Krycí list ZBV

III/332, III/27212, III/3323 Straky“

SO.102b.H - Komunikace III/332 - Zbožíčko

Název a evidenční číslo Stavby: III/332, III/27212, III/3323 Straky“ Název stavebního objektu/provozního souboru (SO/PS): SO.102b.H - Komunikace III/332 - Zbožíčko	Číslo SO/PS / / číslo Změny SO/PS: SO.102b.H / 1	Číslo ZBV: 1.3
--	---	--------------------------

Straky SO 102b
Sanace parapláně 0,885 – 0,940 L

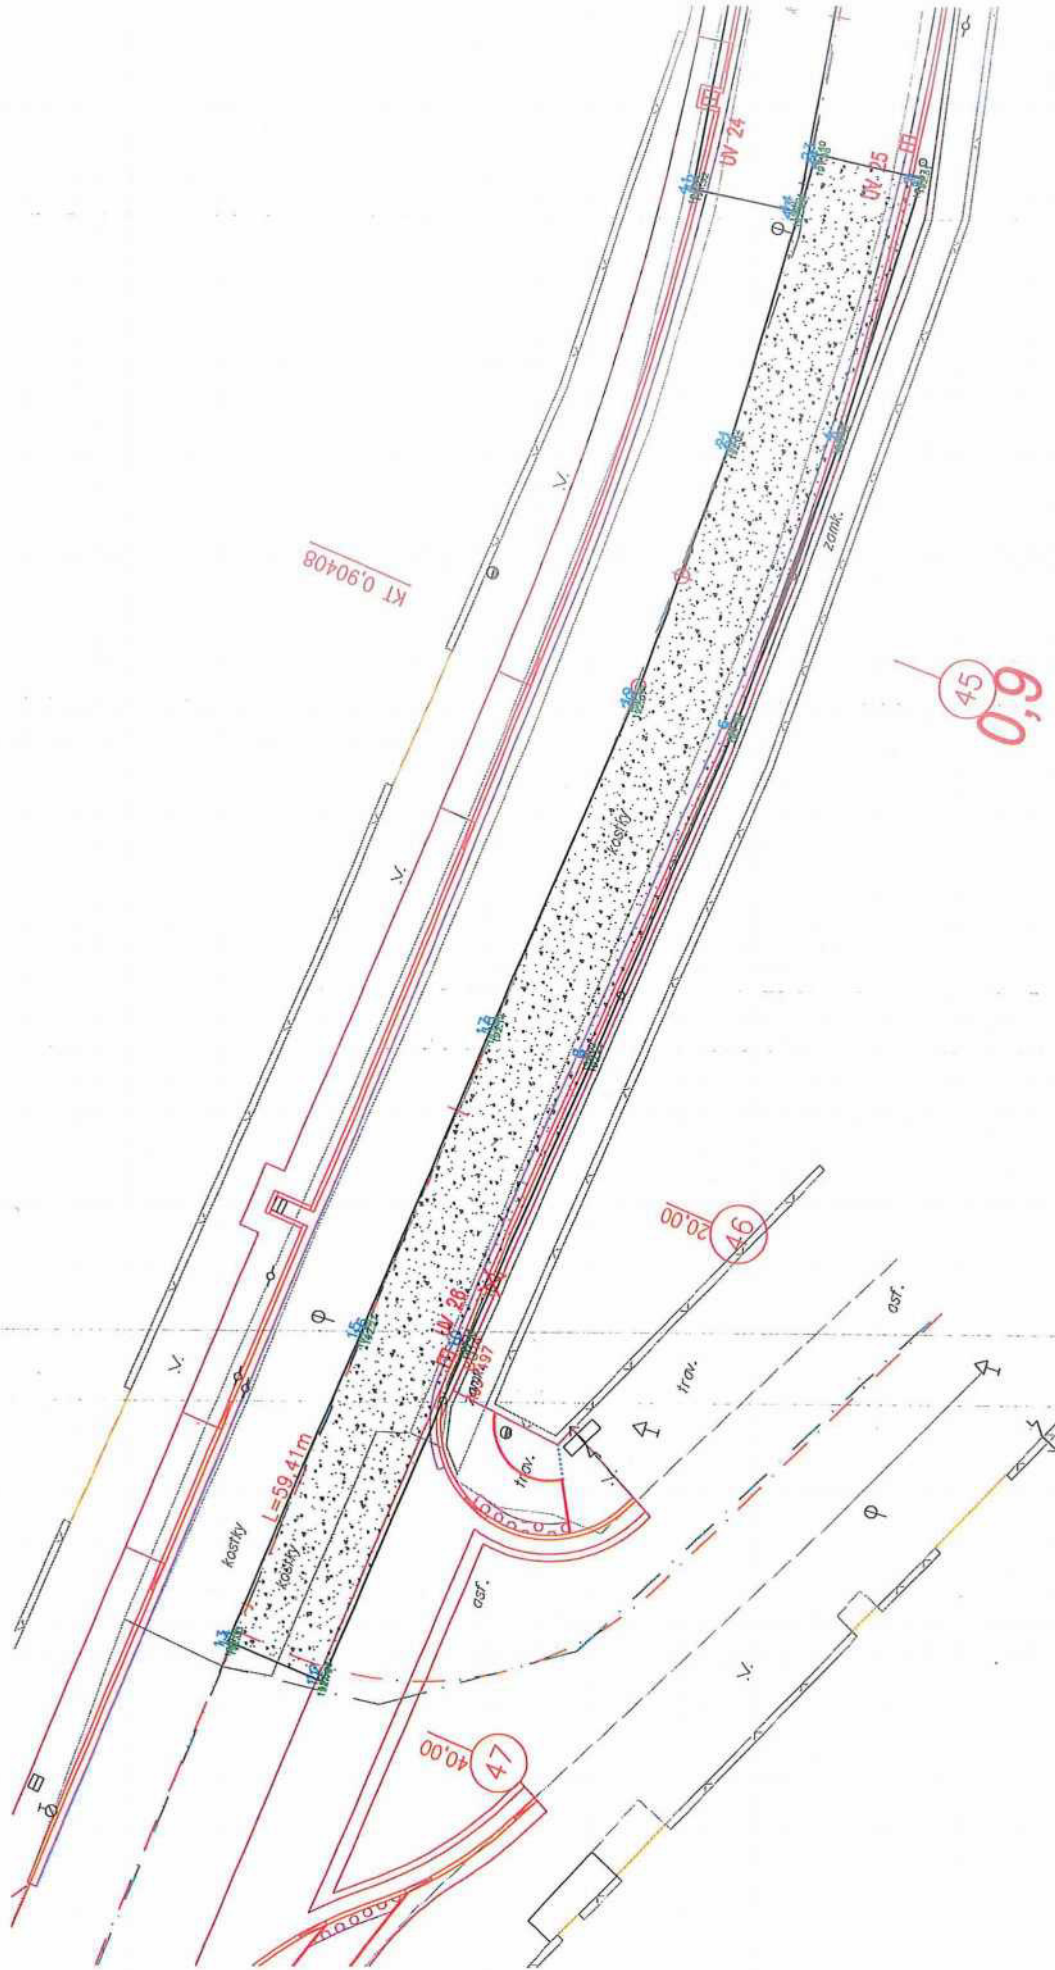
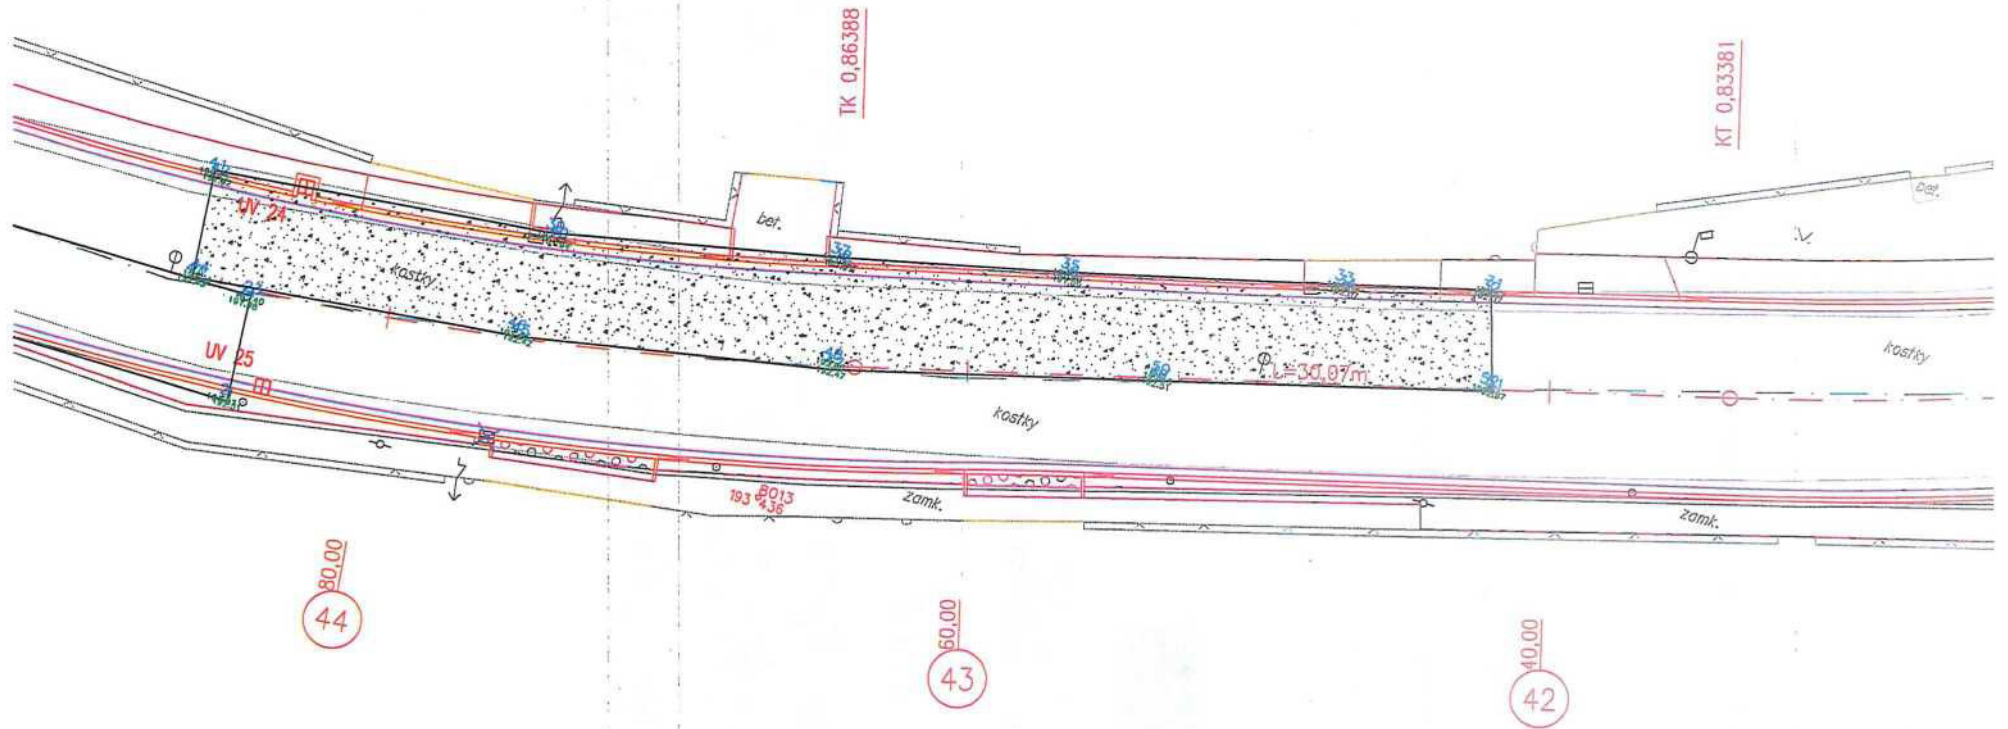
Díličí změna č. 1 - Sanace parapláně

V průběhu realizace stavby při odtěžení podkladních vrstev na parapláně bylo zastiženo v lokálních místech komunikace v aktivní zóně nevhodné podloží. Byly nalezeny heterogenní písčitohlinité zeminy (navážky) s příměsí úlomků cihel (viz. příloha č. 10 - Sanace - GeoTec - vyjádření). Zastižené zeminy nejsou dle ČSN 73 6133 vhodné pro použití do aktivní zóny komunikace, jsou obtížně zpracovatelné, navíc u fragmentů cihel hrozí při degradaci bobtnání. Navážky v uvedené nevyhovující kvalitě nebyly předpokládány projektovou dokumentací stavby. Z tohoto důvodu objednatel přistoupil k jejich výměně, tj. v místech zastižení nevhodného materiálu byla provedena lokální sanace. Heterogenní navážky byly odtěženy do hloubky 0,40m na povrch kvartérních zemin, tj. cca 0,10m nad povrch parapláně a následně nahrazeny vhodnými zeminami. Na báze sanace byla v předstihu vložena separační geotextilie. Dále bylo použito recyklované kamenivo pro sanaci frakce 16/63mm, doplněné prachem. Vzhledem k rozsahu sanovaných míst a přítomnosti inženýrských sítí byly lokální sanace provedeny výměnou.

Tato změna má vliv na položky č. 122202202, 122202209, 162701105, 171201201, 171201211, 181951102, 564561111 a 58344197 v celkové výši 222.285,00 Kč bez DPH (množství viz. příloha č. 11 - Sanace - zaměření).

Plocha: 192,5 m²
Kubatura: 77,0 m³

Plocha: 157,5 m²
Kubatura: 63,0 m³
